**CCR-VIA -- COMITATO DI COORDINAMENTO REGIONALE PER LA
VALUTAZIONE D'IMPATTO AMBIENTALE**

Giudizio n° 3276 del 12/11/2020

Oggetto: Realizzazione ed esercizio di un impianto fotovoltaico a terra della potenza di 4,72 MWp e delle opere di connessione, sito nel Comune di Tagliacozzo (AQ), strada comunale per San Donato, snc.

Tipo procedimento: VERIFICA DI ASSOGGETTABILITA' AMBIENTALE ai sensi dell'art. 19 del D.Lgs. N° 152/2006 e ss.mm.ii.

Figura 2 - Stralcio PRG allegato allo SPA

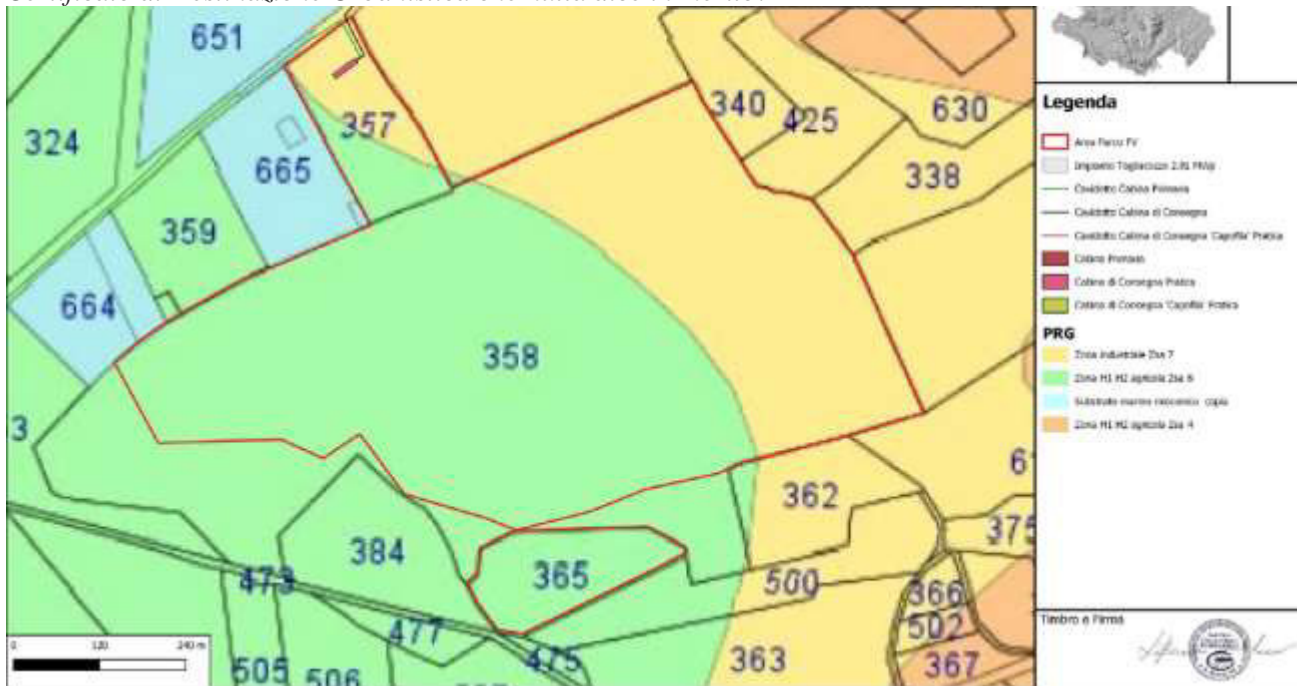
Rispetto alla destinazione urbanistica del sito, il Comune di Tagliacozzo, con la sopra citata nota prot. n. 0241208/20 del 10/08/2020, ha osservato che “non è stata presa in considerazione la destinazione d'uso prevista nel PRG vigente per i terreni interessati dall'intervento proposto, e cioè destinati a zona industriale ma non con intervento diretto bensì con obbligo di PIP con particolari indici e parametri di cui non si tiene conto assolutamente nella proposta in esame.”

Il tecnico della Ditta ha controdedotto affermando che “l'area oggetto di intervento ricade in zona DI e non vi è riferimento alcuno alla circostanza che la zona in questione sia soggetta a PIP, quindi ad un “non intervento diretto”. Anche consultando il sito del Comune si deve giungere alla medesima conclusione in quanto non vi è alcuna documentazione aggiornata (documenti e cartografie) che permetta di reperire detto tipo di informazione. Infine, le medesime valutazioni scaturiscono da una analisi attenta e ponderata del Certificato di Destinazione Urbanistica che nulla dice in merito.”
